PRIMO LOTTO FUNZIONALE CHIUSURA DELL'ANELLO FERROVIARIO IN SOTTERRANEO NEL TRATTO DI LINEA TRA LE STAZIONI DI PALERMO NOTARBARTOLO E GIACHERY E PROSEGUIMENTO FINO A POLITEAMA

COMPUTO METRICO- OPERE A CORPO E MISURA

Nota di chiarimento recepimento osservazioni Italferr

COMMESSA	LOTTO	FASE	ENTE	TIPO DOC.	OPERA/DISCIPLINA	PROGR.	REV.
RS72	01	E	ZZ	CH	CM0000	002	A

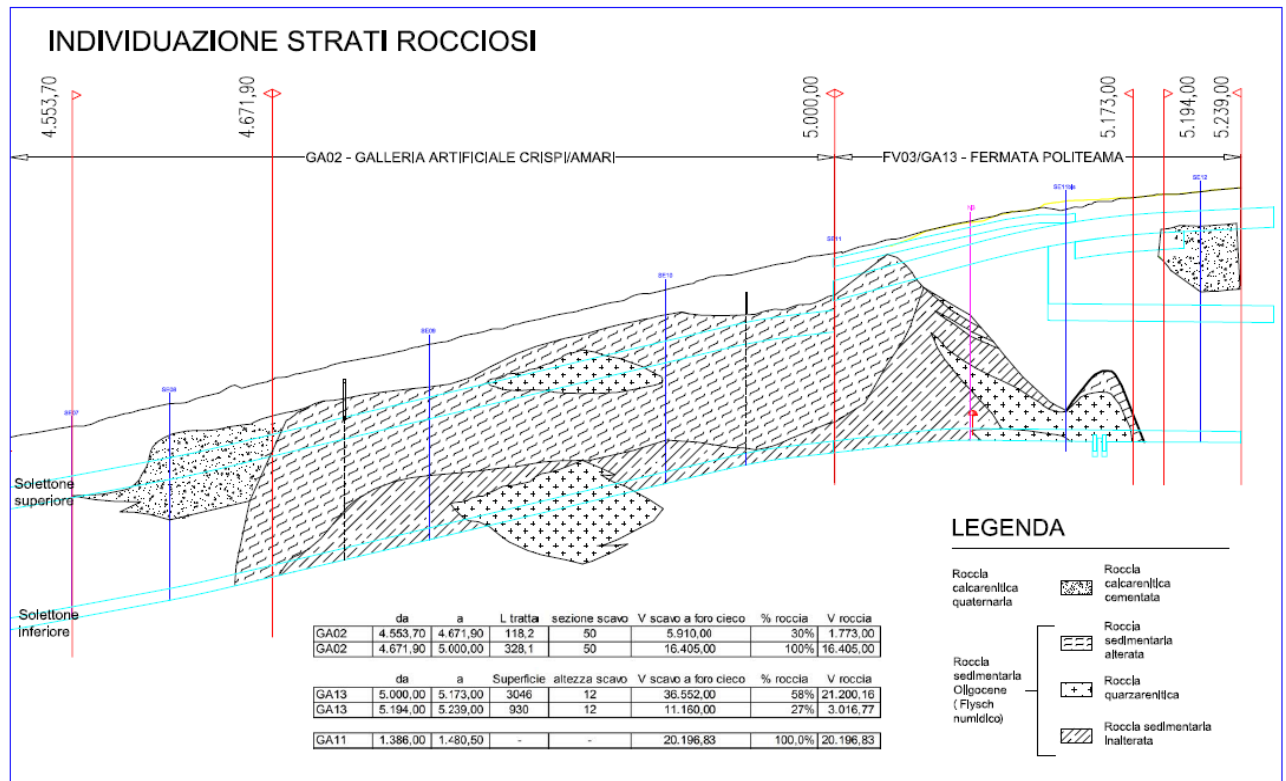
In linea con i contenuti di Relazione e Profilo geologico e con le indicazioni contenute nel rapporto di istruttoria di Italferr sulla geologia, sono stati individuati gli strati di terreno a comportamento litoide:

- Calcarenite cementata (roccia del periodo quaternario)
- Flysch Numidico (roccia sedimentaria del periodo oligocene)
- Quarzarenite (contenuta nel Flysch numidico)
